**AVIS RELATIF À LA PROTECTION
CONTRE LES EVENTUELS EFFETS NOCIFS ET NUISANCES
PROVOQUÉS PAR LES RAYONNEMENTS NON IONISANTS
GÉNÉRÉS PAR DES ANTENNES ÉMETTRICES STATIONNAIRES**

Commune : HERSTAL - Exploitant : ORANGE

Référence exploitant : 129L1_3 / 30436L1_3 / 40436L1_3 / 50436L1_3

Rapport n° 3318 / 2023

Figure 1 : Vue en plan des lieux de séjour et des points de contrôle

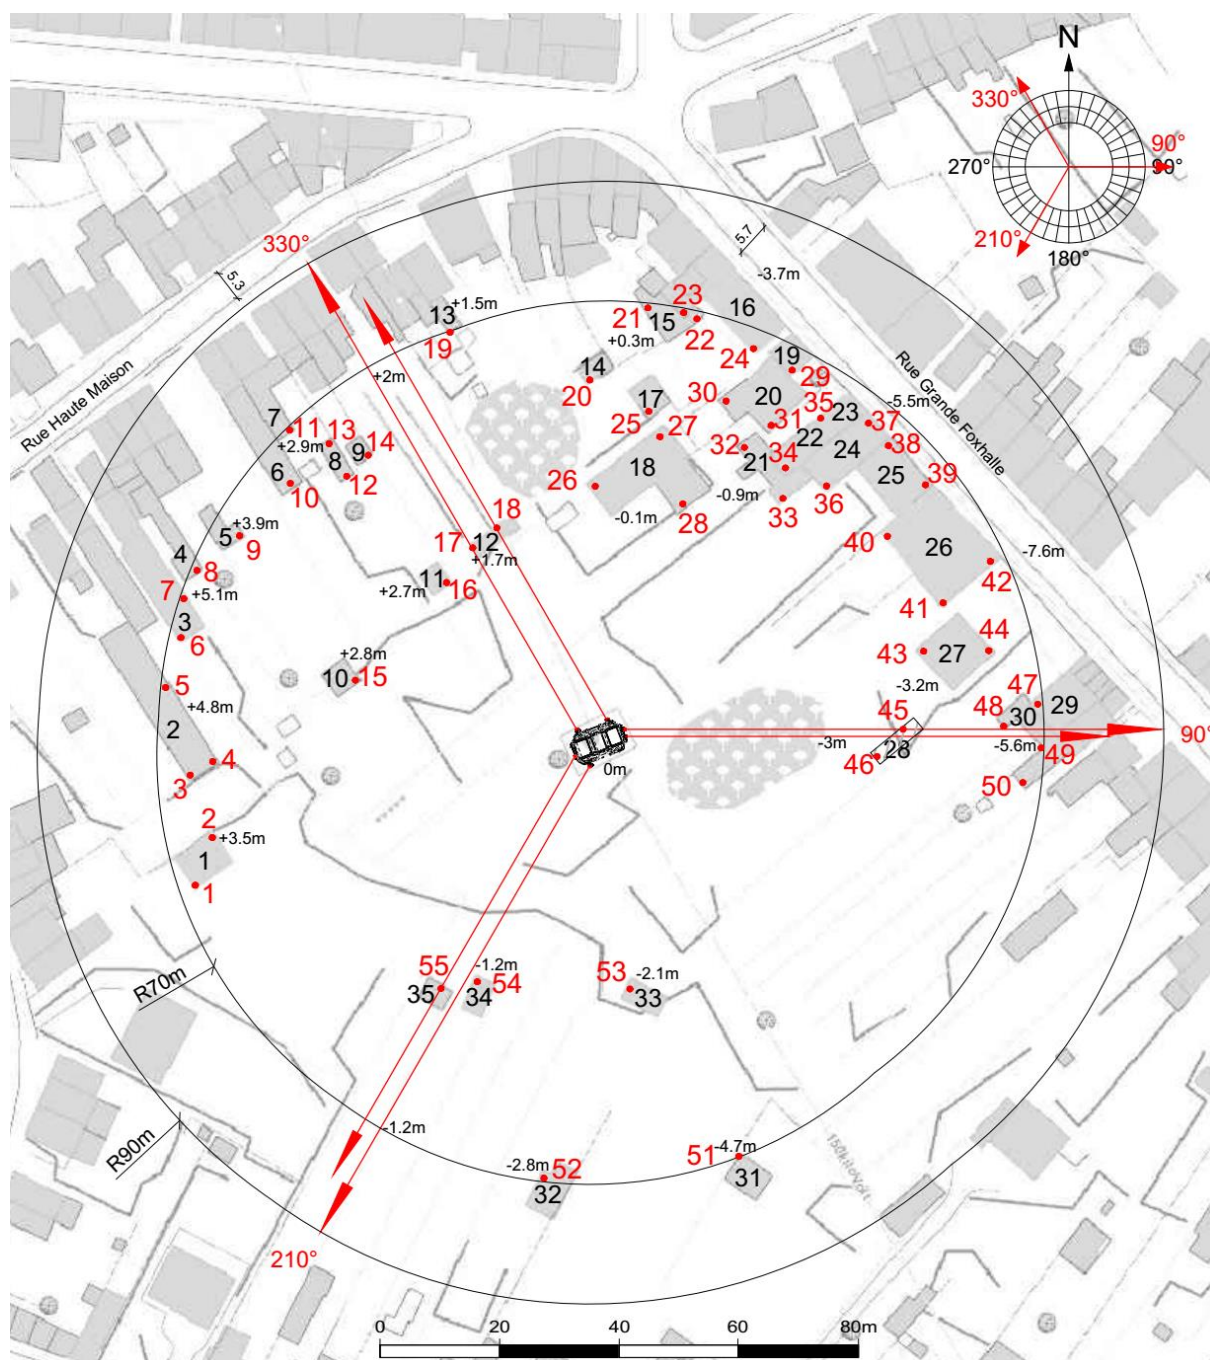
Les fréquences d'émission, la puissance rayonnée par chacune des antennes et leur gain permettent de déterminer le rayon de la zone à analyser. Tout dépassement de la limite par installation est exclu en dehors de cette zone. Le tableau 2 reprend les 35 LS² pour lesquels l'indice d'exposition est le plus élevé. Les différentes colonnes indiquent :

- le numéro du point de contrôle repris sur un des plans de la figure 1;
- le numéro du LS dans lequel se trouve le point de contrôle de la 1^{ère} colonne ;
- l'atténuation d'obstacle prise en compte pour le calcul de l'indice d'exposition dans le LS ;
- le résultat du calcul de l'indice d'exposition.

En ce qui concerne les antennes de l'installation mentionnées dans le tableau 1, la distance maximale à laquelle la limite pourrait être atteinte, à l'extérieur, est égale à 78,7 m. S'il n'y a pas de LS à une distance inférieure, les antennes respectent forcément la limite d'immission.

Dans le cas des LS situés à l'intérieur des bâtiments, une atténuation d'obstacle est prise en compte et il en résulte que la distance maximale à laquelle la limite pourrait être atteinte se réduit à 55,7 m.

Les résultats de l'évaluation décrite au paragraphe 4 indiquent que les antennes émettrices stationnaires de l'installation faisant l'objet du présent avis ne produisent pas, dans un lieu de séjour, un rayonnement électromagnétique maximum supérieur aux limites fixées à l'article 4 du décret.

Figure 2 : Vue en plan des installations d'antennes dans un rayon de 300 mètres autour de l'installation faisant l'objet de la demande d'avis

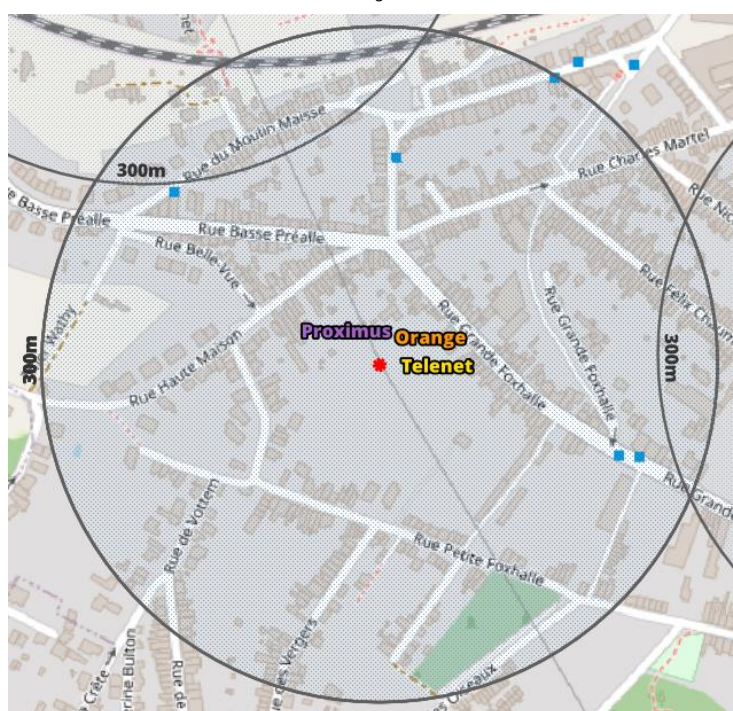
Le plan en projection verticale de la figure 2 indique la localisation des antennes actives éventuelles visées par le décret et situées dans un rayon de 300 mètres autour de l'installation référencée dans le paragraphe 2. Les données de localisation de ces antennes et les avis correspondant sont accessibles via le cadastre en ligne des antennes émettrices stationnaires⁶.

Compte tenu du nombre d'installations localisées dans la figure 2, il apparaît que l'intensité du rayonnement électromagnétique généré, dans les lieux de séjour situés à proximité de l'installation référencée dans le paragraphe 2, par l'ensemble des antennes émettrices stationnaires de l'ensemble des exploitants du même site d'antennes émettrices stationnaires respecte la limite fixée à l'article 4, § 2 du décret.
